GZ: ABT15-20.20-2204/2012-44 Bezug: ABT13-11.10-265/2013 Graz, am 10. Oktober 2013

Ggst.: UVP Golfpark Kaindorf a.d. Sulm

Zusammenfassende Bewertung der Umweltauswirkungen

ZUSAMMENFASSENDER BEWERTUNG DER UMWELTAUSWIRKUNGEN GOLFPARK KAINDORF

Abbildung 10: Fußgängerbrücke - Schnitte und Ansichten

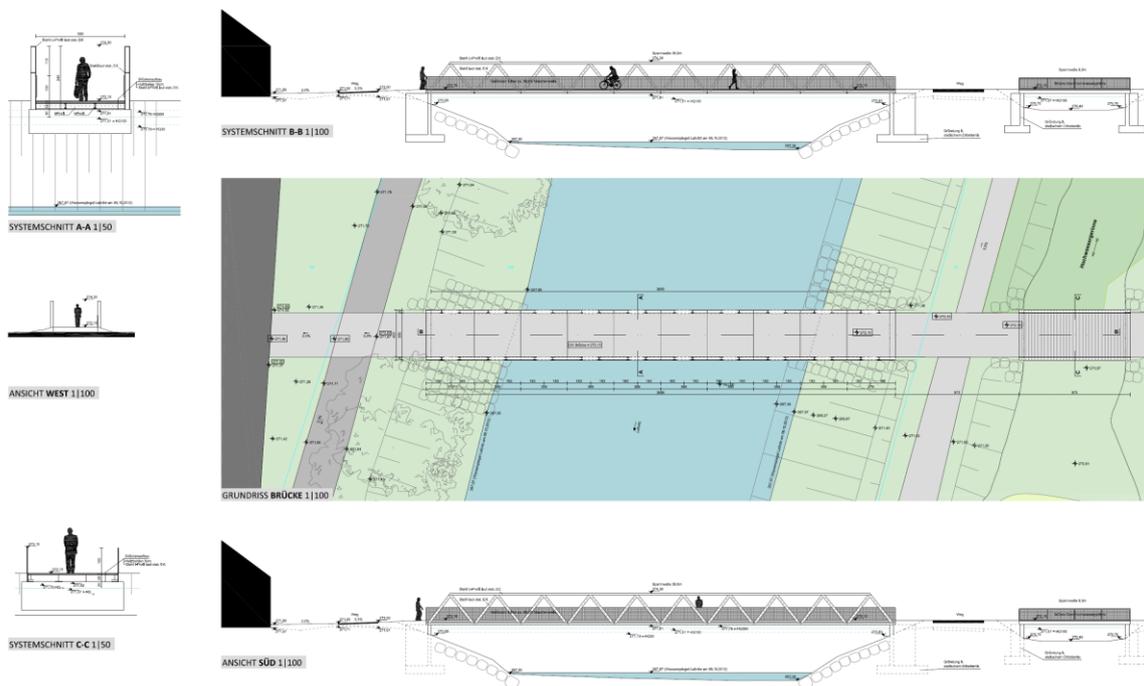
Im Hinblick darauf, dass der Freibord mit 30 cm bei Abfluss des HQ₁₀₀-Ereignisses im Abflussprofil unter der Brücke als sehr gering bemessen zu bewerten ist, wird die Installierung einer Hochwasser-Meldeeinrichtung an der neuen Brücke vorzusehen sein. Dies bedeutet, dass bei Erreichen einer Hochwasser-Spiegellage im Abflussprofil unter der neuen Brücke von einem Meter unter der Unterkante der Brückenkonstruktion selbsttätig eine Alarmierung des betrieblich Verantwortlichen erfolgen muss. Dieser hat ab diesem Zeitpunkt das Brückenprofil auf Verklauungsgefahr überwachen zu lassen und die erforderlichen Schritte zur Beseitigung einer allfälligen Verklauung zu setzen.
